Do wszystkich wykonawców  
postępowania nr **SO.272.02.2014**

dotyczy postępowania o udzielenie zamówienia publicznego nr **SO.272.02.2014** w trybie przetargu nieograniczonego na: „Wymiana pokrycia dachowego na budynku szkoły oraz termomodernizacja budynków Zespołu Szkół im. M. Rataja przy ul. Łukasińskiego 3 w Reszlu.”

## WYJAŚNIENIA DO SPECYFIKACJI ISTOTNYCH WARUNKÓW ZAMÓWIENIA

DRZWI ZEWNĘTRZNE. (widok od zewnątrz)  
DO WARSZTATÓW.

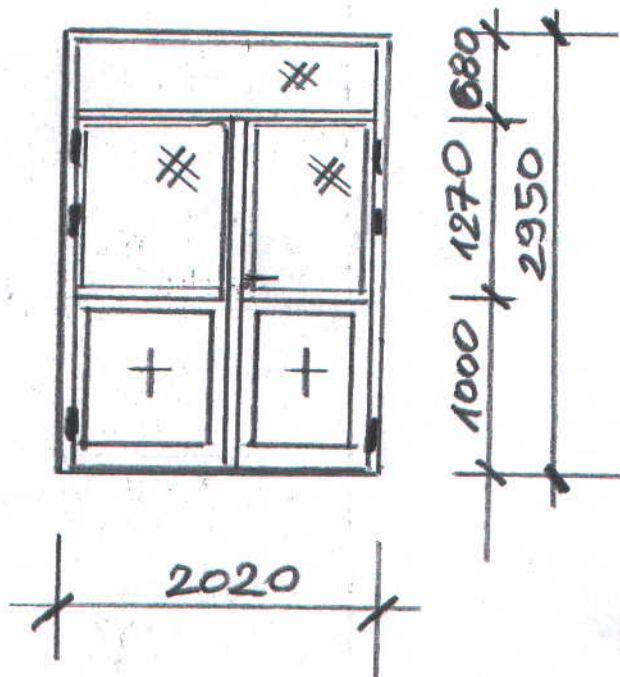
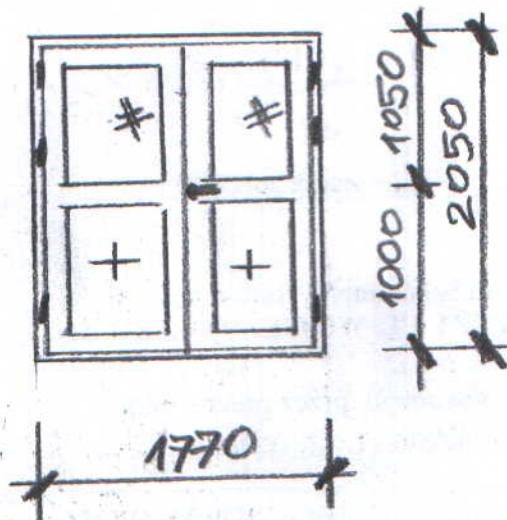
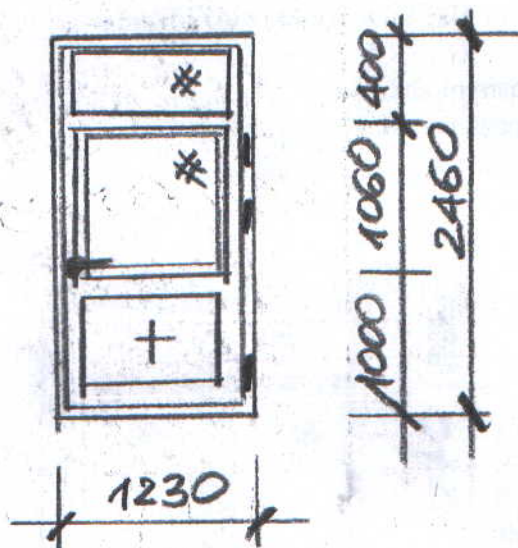
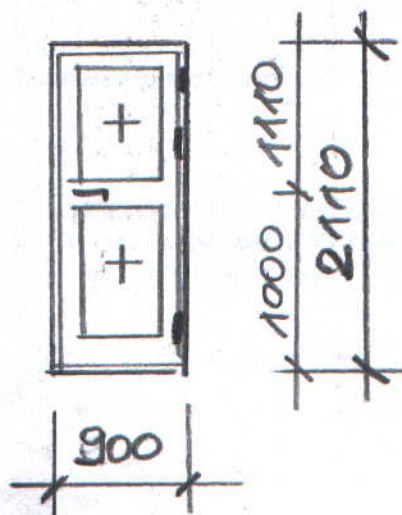
Pytanie 2. W przedmiarach robót do budynku warsztatów w poz. nr 12 dotyczącej wymiany istniejącej stolarki okiennej określono jedynie powierzchnię drzwi do wymiany tj. 16,41m<sup>2</sup>. Czy zamawiający może udostępnić rysunki, wymiary i szczegóły wykonawcze poszczególnych drzwi - bo elementy te mają duży wpływ na wycenę.

W załączeniu rysunki, wymiary i szczegóły wykonawcze poszczególnych drzwi zewnętrznych do wymiany na budynku warsztatów szkolnych.

Drzwi muszą posiadać współczynnik przenikania ciepła nie większy niż 1,3 W/m<sup>2</sup>\*K, być wyposażone w trzy zawiasy, klamki metalowe i zamki patentowe na klucz.
